1. 大気質

| 番号 | 意見者 | 該当頁 | 意見 | 事業者見解 | 部会報告(案) |

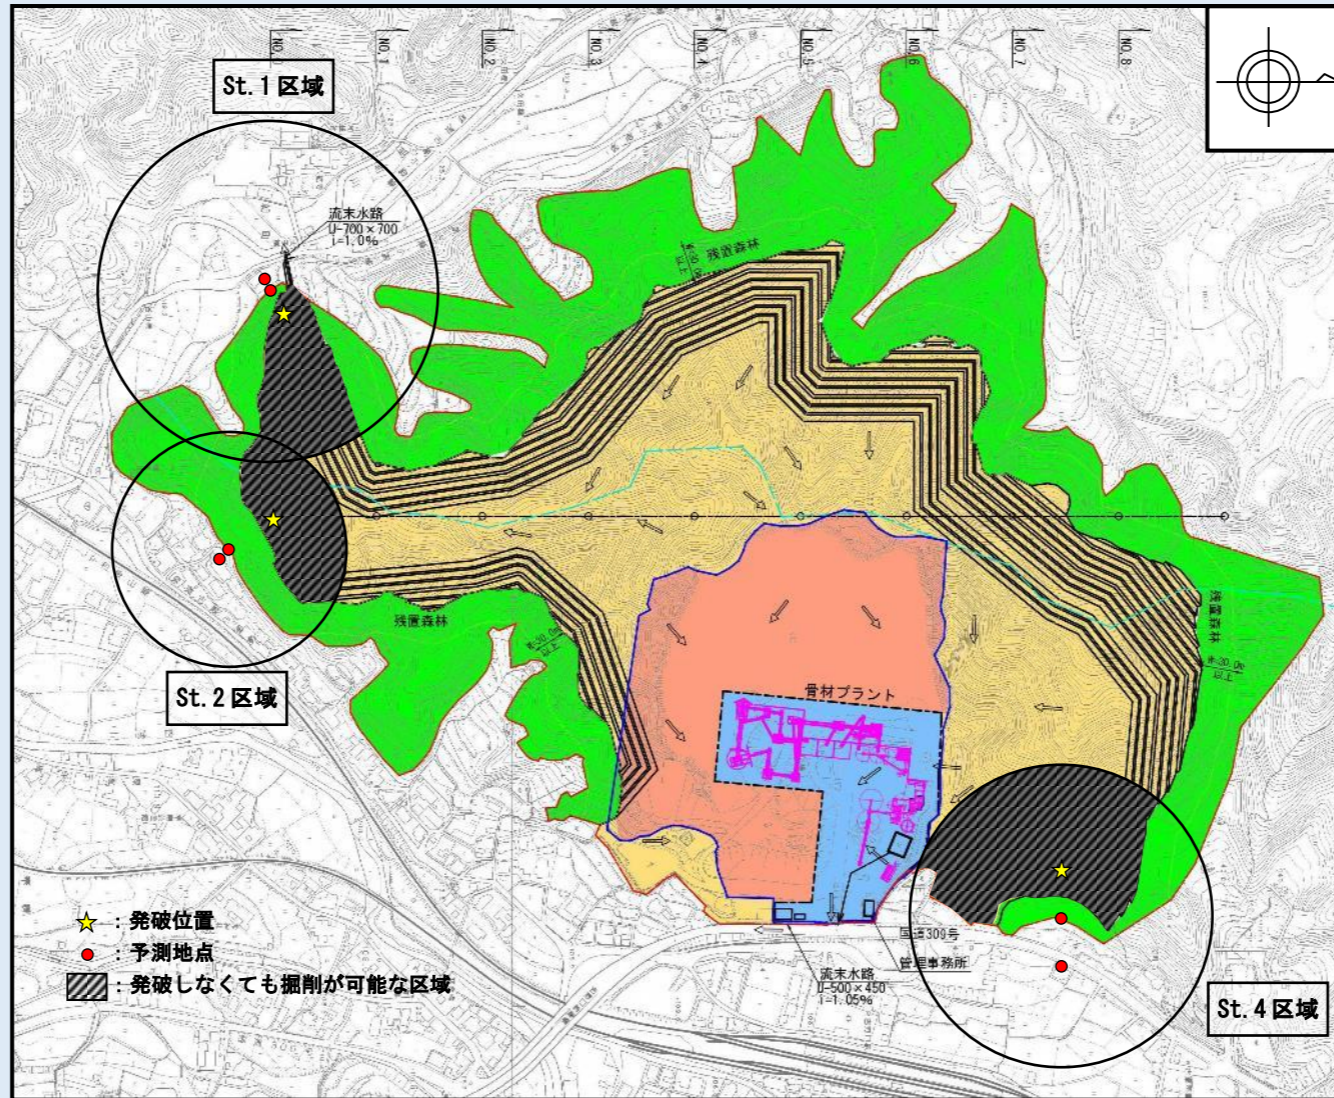
| 1-3 | 成瀬委員 | 要約書 P. 44 P. 50 | “②残壁を残しながら発破作業”について、この環境保全措置はどの程度続けるのか。 | <p>保全対象となる民家に近づく時期は、下図に示すように残壁を残しながら掘削作業を実施します。なお、残壁の撤去については、残置森林と掘削区域の高さより下側を掘削する場合は、切土による騒音の低減が見込まれると考えています。</p>  | 確認事項 |

| 2 | 高田委員 | P. 65 | 発破しなくても掘削が可能な地域について、平面的にどのように分布しているかわかる図面がほしい。 | | |

補足図-1 対象事業実施区域内における緑化の遷移

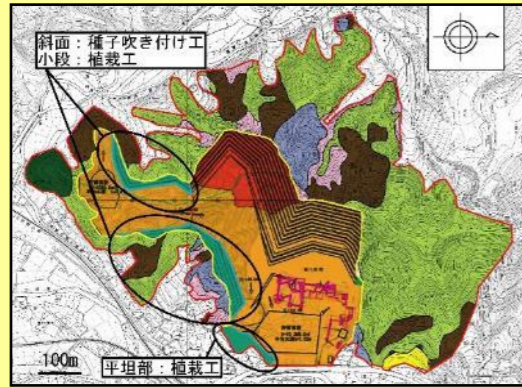
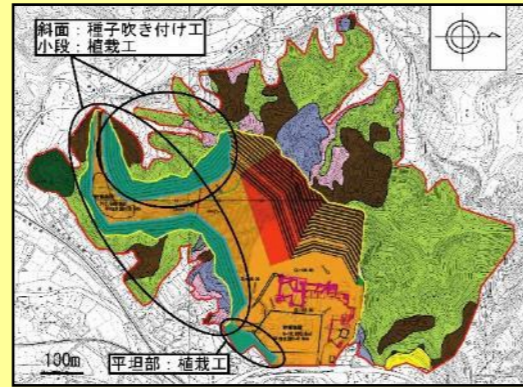
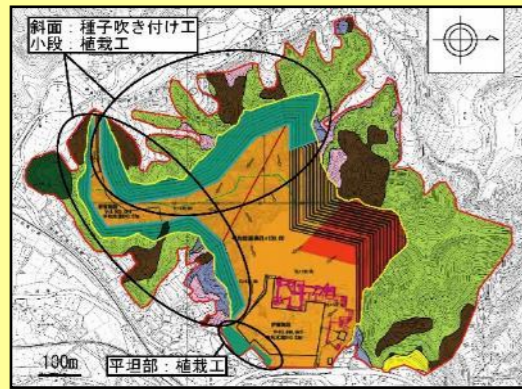
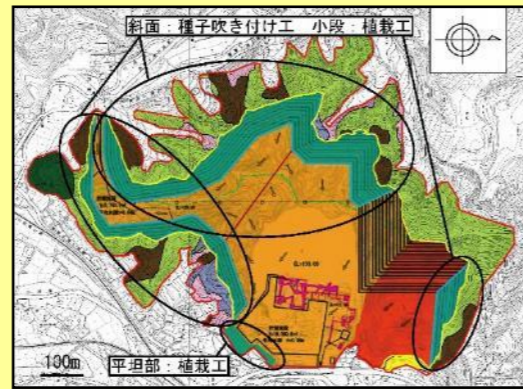
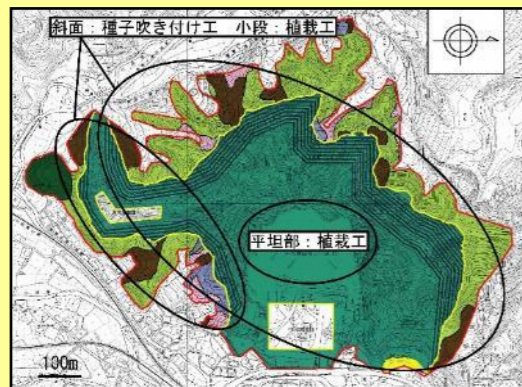
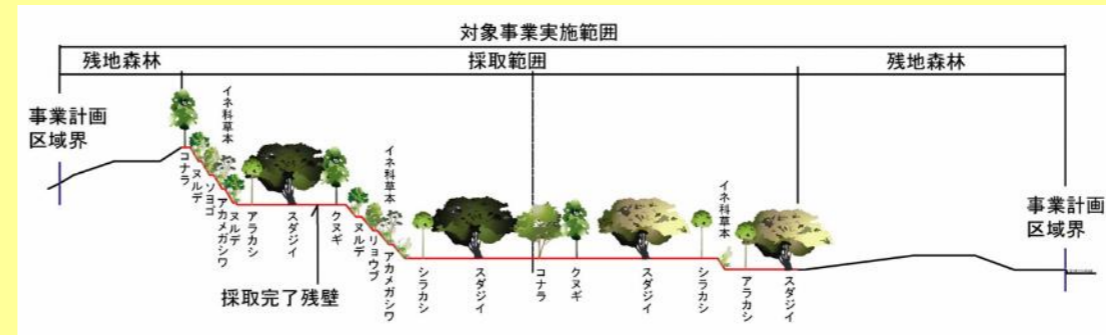
| 番号 | 意見者 | 該当頁 | 意見 | 事業者見解 | 部会報告（案） |
|-----|------|-------|--|---|-------------|
| 1-1 | 前迫委員 | P. 37 | <p>緑化手法について、新しく掘る表土を蒔きだして10年後ぐらいにパイオニア的なもので造られる群落を期待するのと、直接植え付けて修復する方法と複合的に使うイメージとのことだが、かなりアバウトな書き方なので、どうやって修復するのか補足で知りたい。</p> | <p>「準備書」P36の表2-2-14における植生工の細分として斜面には郷土種子を含んだ種子吹き付け工、小段部及び平坦部には植栽工を施します。</p> <p>種子吹き付け工は可能な限り現地の表土と緑化種子を混ぜて吹き付け、パイオニア的な植物の発芽を促進させるとともに、表土流出を防止し、現地の表土を吹き付けることで郷土種の保全に努めます。</p> <p>また、植栽工は現況植生の構成樹種であるコナラ、クヌギ、リョウブ等の落葉広葉樹やスダジイ、シラカシ、アラカシ等の常緑広葉樹を中心とした木本類を植栽して、周辺植生や景観の調和に努めます。</p> <p>なお、これらの緑化の更新及び目標とする修復については、以下に示します。</p> <p>◆緑化の更新</p> <p>緑化は土石採取が完了した残壁から順次実施する。第3回更新時から第7回更新時までには東西の斜面に種子吹き付け工、小段に植栽工を実施し、東側の出入り口付近の平坦部に植栽工を施す。第9回更新時には北側の斜面及び小段に種子吹き付け工、植栽工を施す。土石採取が完了した第11回更新時には平坦部の広い範囲に植栽工、斜面及び小段には種子吹き付け工、植栽工を施す。</p> <p>◆目標とする修復</p> <p>①法面部（斜面）</p> <p>斜面における吹き付け工は現地の表土混ぜて吹き付け、土砂流出の防止とともに郷土種の保全に努める。種子吹き付け工では成長が早いイネ科草本類等の発芽により早急に風雨から斜面を保護し、アカメガシワやヌルデなどにパイオニア木本類等の成長により斜面土砂の安定とともに、周辺樹林との一体化を目標とする。</p> <p>②法面部（小段）</p> <p>小段における植栽工は斜面の樹林化を促進させるために、アカメガシワ、リョウブ、コナラ等の低木を植栽し、周辺樹林との一体化を目標とする。</p> <p>③平坦部</p> <p>平坦部における植栽工はコナラ、スダジイ、シラカシ、アラカシなど高木になる樹木の植栽を主とし、斜面、小段、平坦部で階層構造を呈する樹林を形成させ、生物の生育・生息環境の回復及び四季の変化に富んだ里山の景観形成を目標とする。</p> | <p>確認事項</p> |

補足図-3 碎石場跡地における緑化ゾーニング図

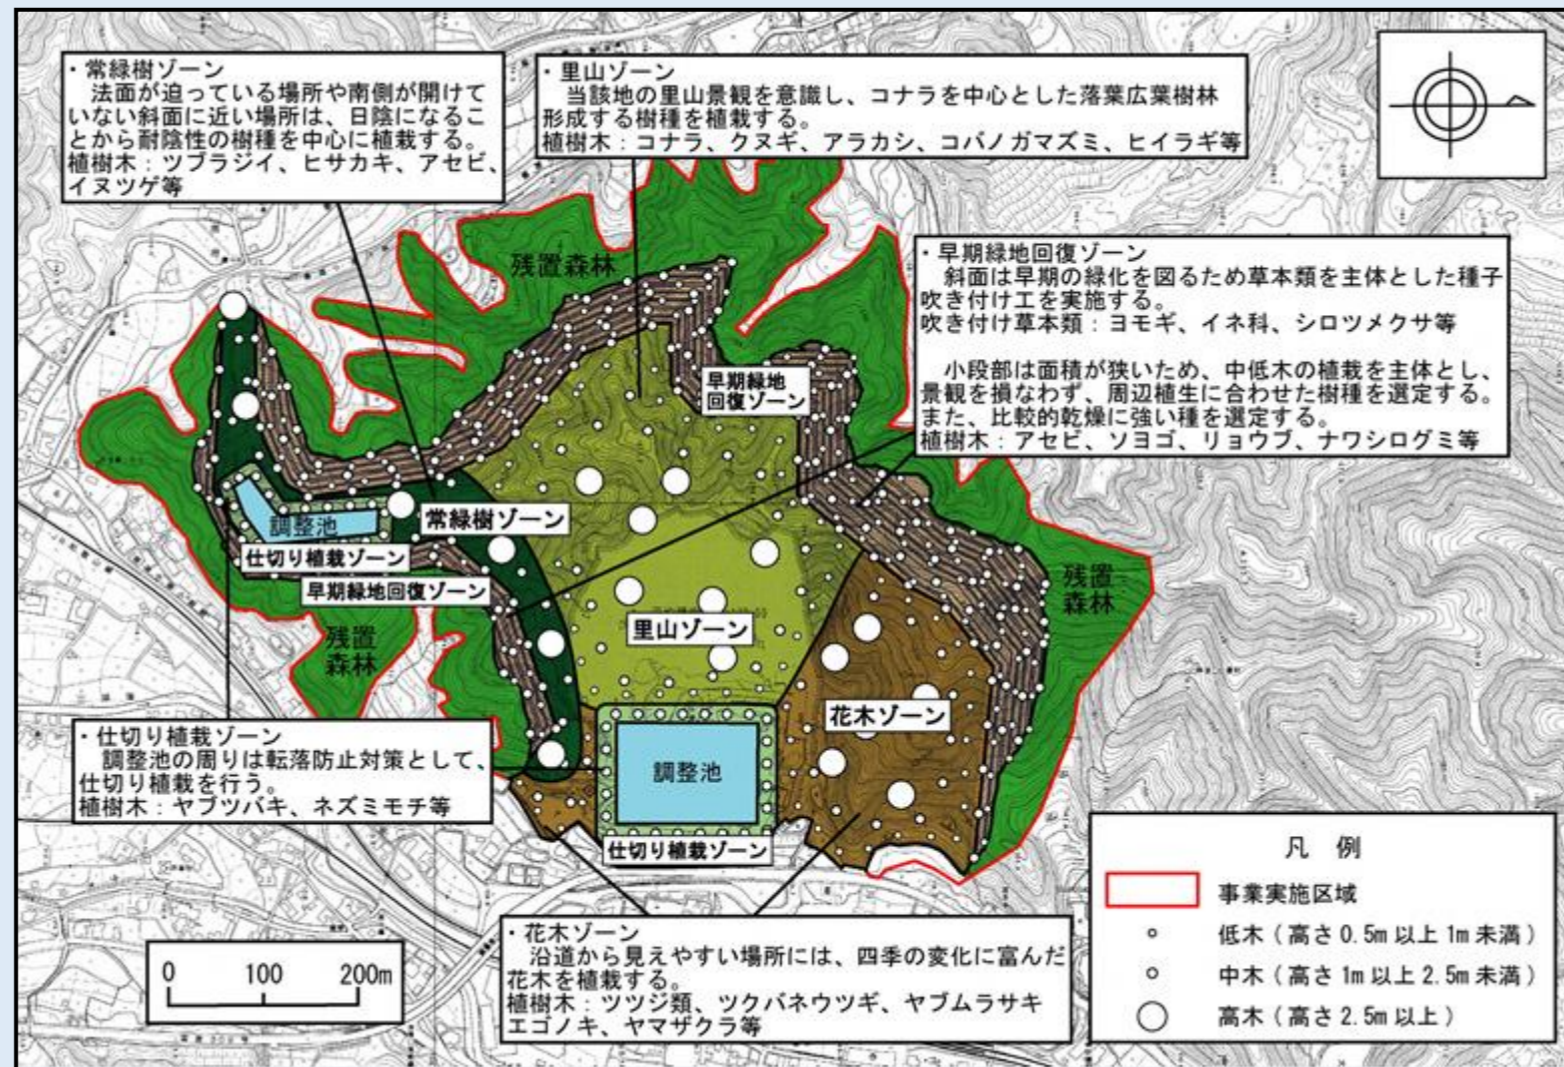
| 番号 | 意見者 | 該当頁 | 意見 | 事業者見解 | 部会報告(案) |
|-----|------|--------|---|---|---|
| 1-2 | 前迫委員 | P. 428 | <p>緑化手法について、法面部の上部斜面で種子吹き付けをする場合、外来種が出てこないか、イネ科のどういう種が出てくるか事前調査をしてほしい。また、吹き付け工でコナラが生えることは珍しいので、コンセプトを練り、それに沿う形でゾーニング等を考えていただきたい。</p> <p>スタジイでは、階層構造が発達するとは考えづらく、「四季の変化に富んだ里山の景観」を創るのであれば花木になるツツジ・ツクバネウツギ・ヤブムラサキ等が妥当と思われるので、もう少し詰めて緑化計画を立てていただきたい。</p> | <p>法面部の上部斜面では、種子吹き付け工を実施する前に外来種やイネ科等の生育状況を確認する調査を実施し、種子吹き付け法面に生育する可能性がある種を予測します。また、碎石場の跡地における緑化計画(案)は補足図-3に示すとおりです。跡地は5つのゾーンに区分してそれぞれの目的に合わせた植栽を施します。可能な限り園芸種は使用せずに、当該地周辺に生育する種を中心に緑化を行います。</p> | <p>緑化手法について、表土に含まれる種子を把握するため、種子吹付工の実施前に吹き付ける種子の生育状況の調査を実施すること。</p> <p>緑化計画に基づいて目的別区域を設定し、その区分け平面図を評価書に記載すること。</p> |

補足図-4 (1) アマクサシダの移植候補地

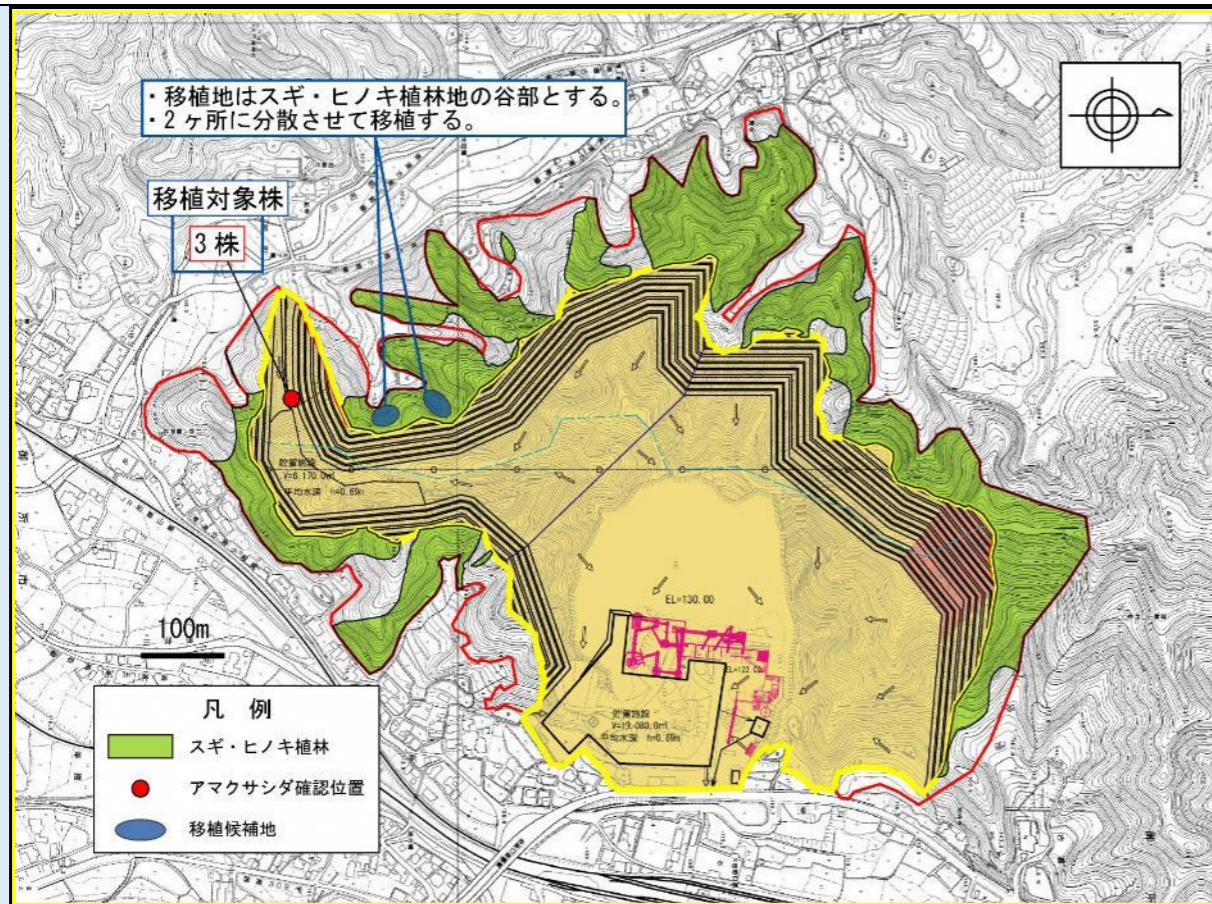
| 7 | 前迫委員 | P. 444 | 直接改変で影響が考えられるアマクサシダ、イチャクソウ、コクランについて、おおよそどの辺りに移植するか。また移植するタイミングについてスケジュールはどうなっているか。 | イチャクソウ、コクランについては、同種が生育している谷部や斜面、生育地と同様な環境に植栽する予定です。アマクサシダについては、生育地と同じような環境のスギ・ヒノキ植林地の谷部に植栽する予定です。移植候補地については補足図-4 に示すとおりです。スケジュールについては、準備書の P564-P565 に示してあり、可能な限り早い時期に移植を実施したいと思います。移植後の1年後、2年後、3年後までは生育状況及び生育環境の変化を確認するモニタリング調査を実施します。 | 確認事項 |
